Vos références :
Objet : Dossier incomplet
Lettre recommandée avec accusé de réception n° 2C 131 314 8346 8
Numéro de dossier : PC 028 015 19 00032

Objet : Dossier incomplet - réponse
Lettre recommandée avec accusé de réception n° 1A 162 362 4065 3

**Réalisation d'un Hôtel Resort
 Château d'Esclimont**

**PIECES COMPLEMENTAIRES
 DOSSIER ABF**

Le château

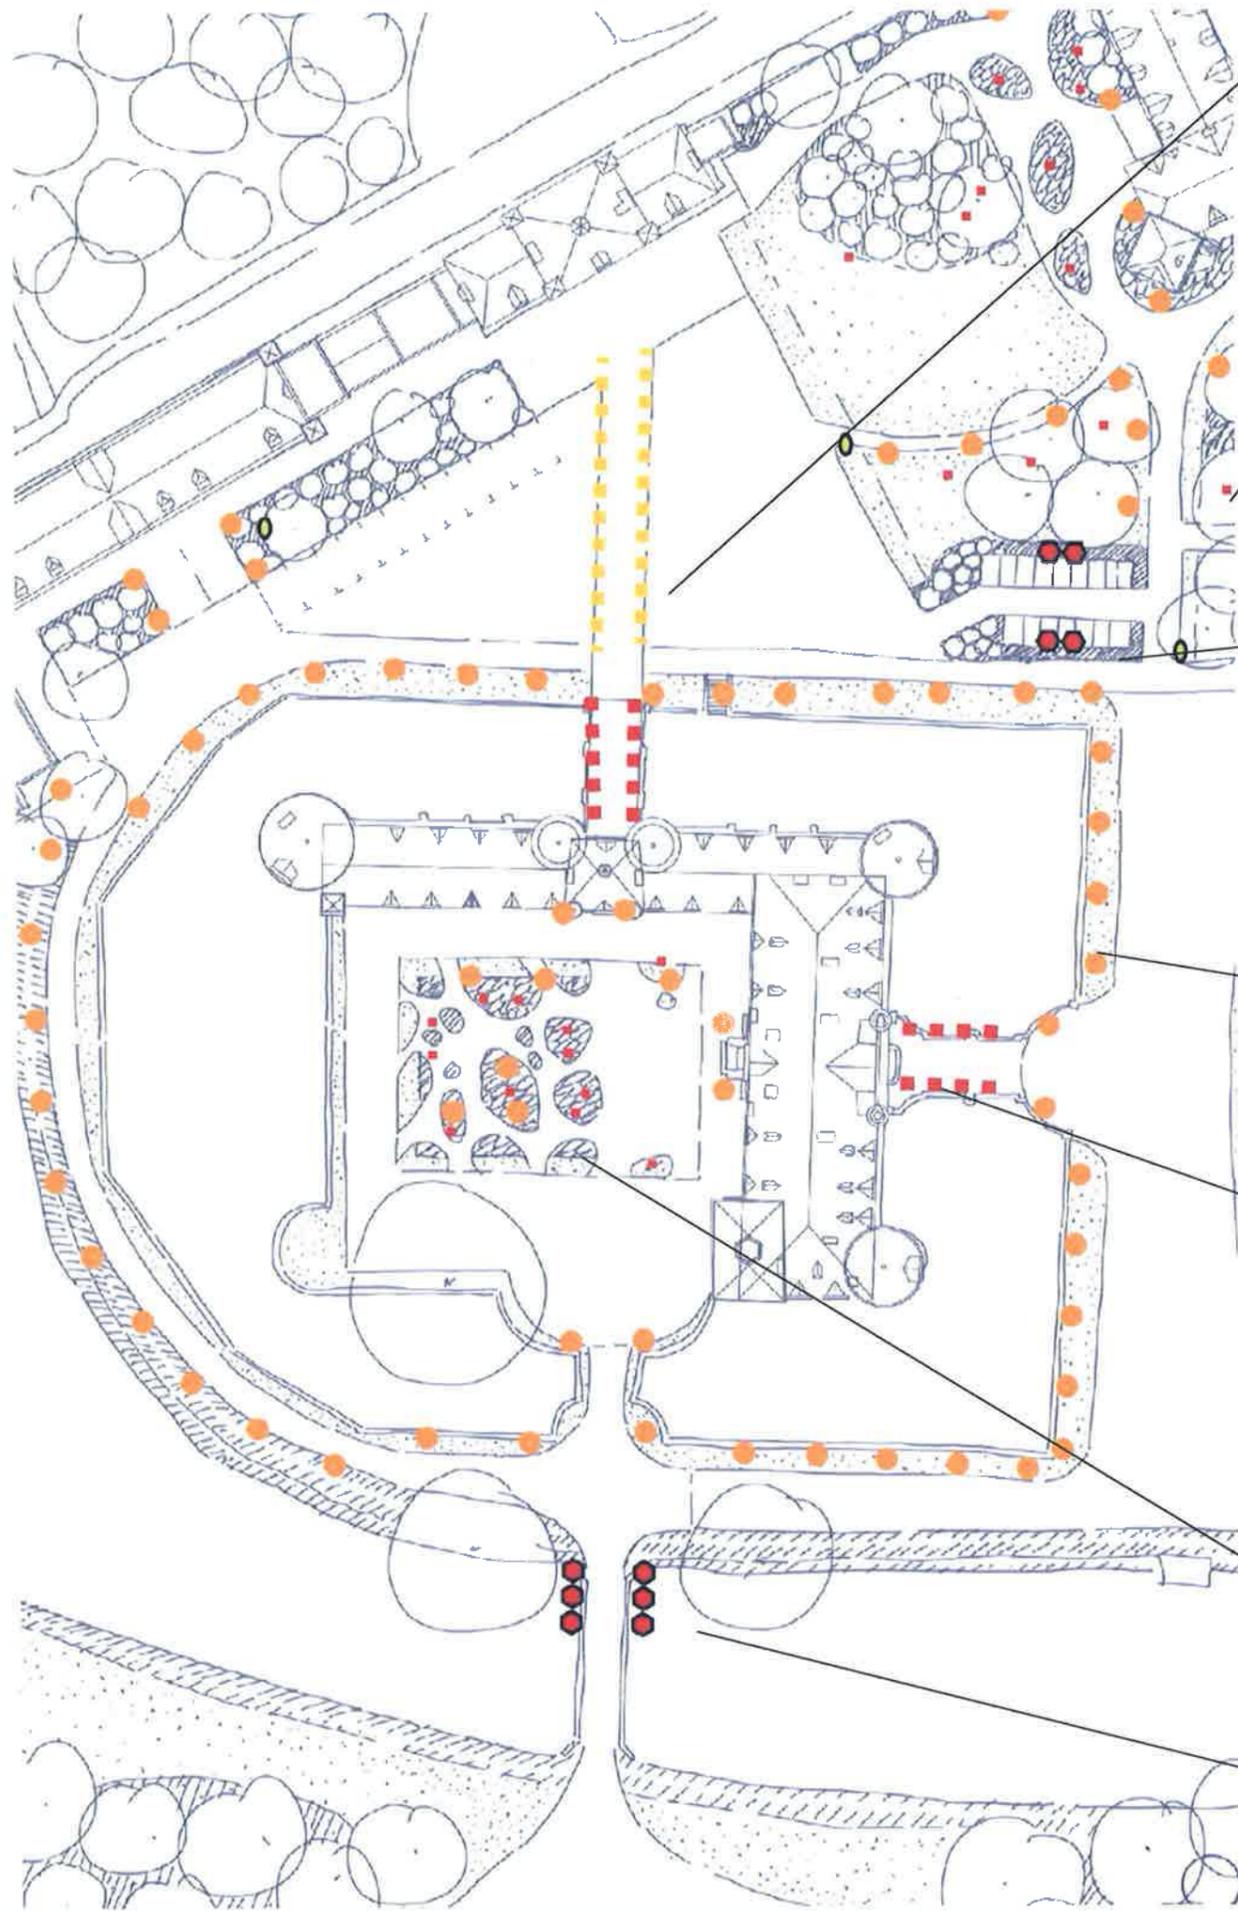
De même l'impact de l'éclairage nocturne doit être précisé au niveau global.

balises encastrées dans le sol

éclairage végétation
Projecteurs compacts
